TI_2502 ソフトウェア調整 - eSTB

iCombi Pro / iCombi Classic / iHexagon

2025/02/27

以下のeSTLが該当します。

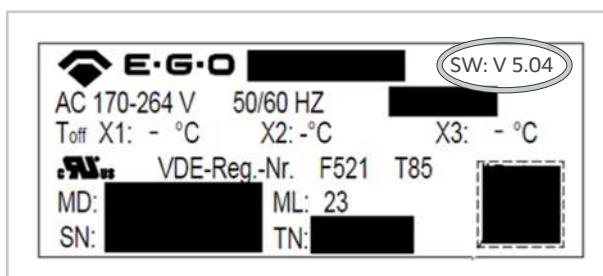
ユニットの使用がより安定したものとなるために、ソフトウェア・バージョン「V 5.04」を備えた電子式安全温度リミッターeSTLがサービス部品としてご利用いただけるようになりました。工場出荷時のユニットには、現在ソフトウェア・バージョン「V 1.03」（残り在庫）またはソフトウェア・バージョンV 5.04が搭載されています。

入力電圧の周波数が上回ったり下回ったりすると、ソフトウェア・バージョン「V 5.04」を搭載するeSTLは自動的にリセットされます。この動作は、入力電圧が上回った場合も下回った場合も同様です。

入力電圧の周波数が継続的に上回る、または下回る場合、自動リセットは時間的に制限されます。24時間後は、主電源に周波数変動がないか確認し、RATIONALの技術者が手動でeSTLをリセットする必要があります。

取り付けられているeSTLは引き続き過熱から保護されるため、eSTLを積極的に交換する必要はありません。

ソフトウェア・バージョン（銘板に記載）：

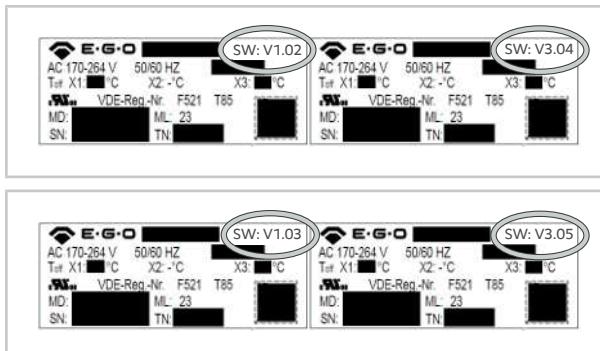
新しいソフトウェア・バージョン：

- SW : V 5.04 (新)

古いソフトウェア・バージョン：

- SW : V 1.02 (非アクティブ)
- SW : V 1.03 (アクティブ)
- SW : V 3.04 (アクティブ)
- SW : V 3.05 (アクティブ)

さらなる措置は必要ありません。
